# **Antwortenkatalog**

Vergabestelle: Kommunale Partner SH  
Maßnahme: Neubau Feuerwache Bad Segeberg  
Vergabe: Lose Möbel und Ausstattung  
Vergabe-Nr: 32400202OV

AUSSCHREIBUNG  
324 00202 0 V  
POS. 01.01.0050  
KONFERENZTISCH.

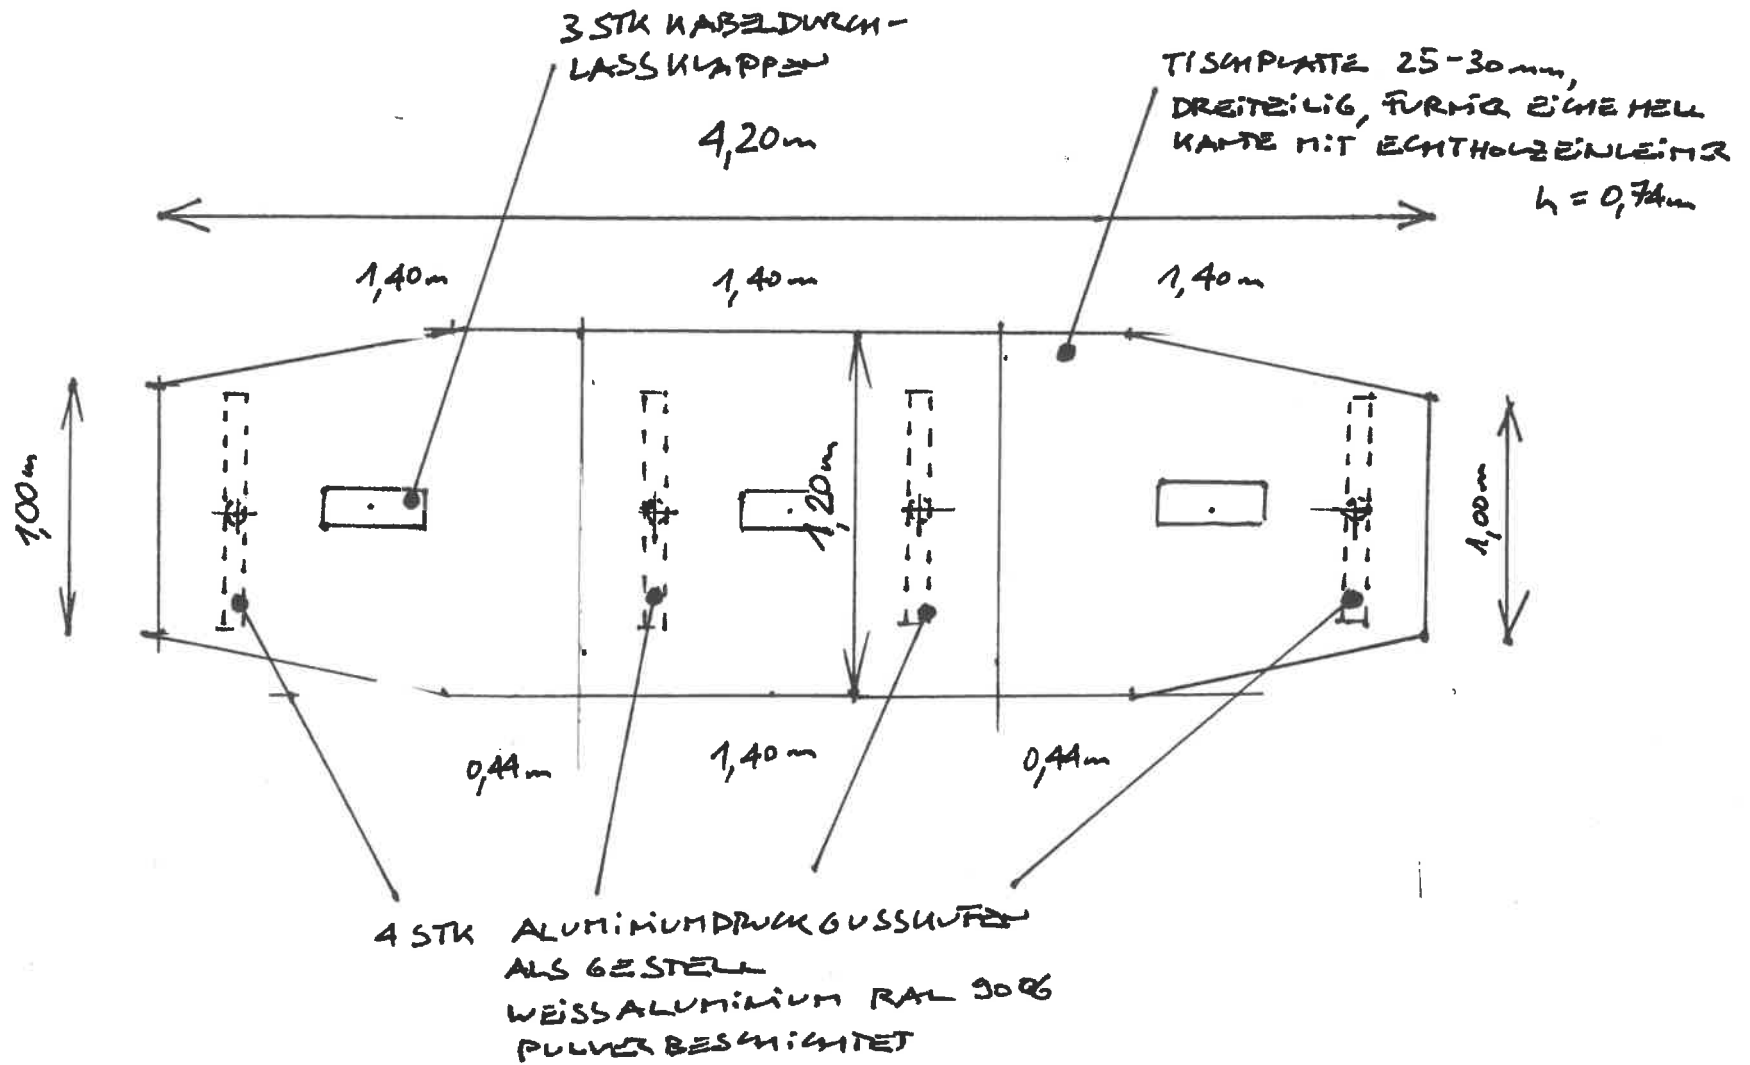
*Inhalt:* »Tischmaße Konferenztisch 01.01.0050

S g D u H,  
bei einem gleichschenkeligen Trapez Tisch werden 4 Maße benötigt - im Text sind nur 3 angegeben. Wie ist das vierte Maß?»

Weiterhin die Frage zum Konferenztisch 01.01.0050: hier sprechen Sie von konkav - dies bedeutet Einbuchtung nach innen an der Längsseite? Ist nicht eher die Tischform gleichschenkeliges Trapez gemeint?

Muss die Oberfläche Echtholz-Furnier Eiche hell sein oder kann man auch ein Dekor Eiche hell anbieten?  
Vielen Dank!«

beiliegend erhalten Sie eine Skizze mit den Abmessungen des Konferenztisches Pos. 01.01.0050.

Zum Konferenztisch 01.01.0050: hier ist für die Tischform ein gleichschenkeliges Trapez gemeint. Die Oberfläche muss Echtholz-Furnier Eiche hell sein, ein Dekor Eiche hell darf nicht angeboten werden.
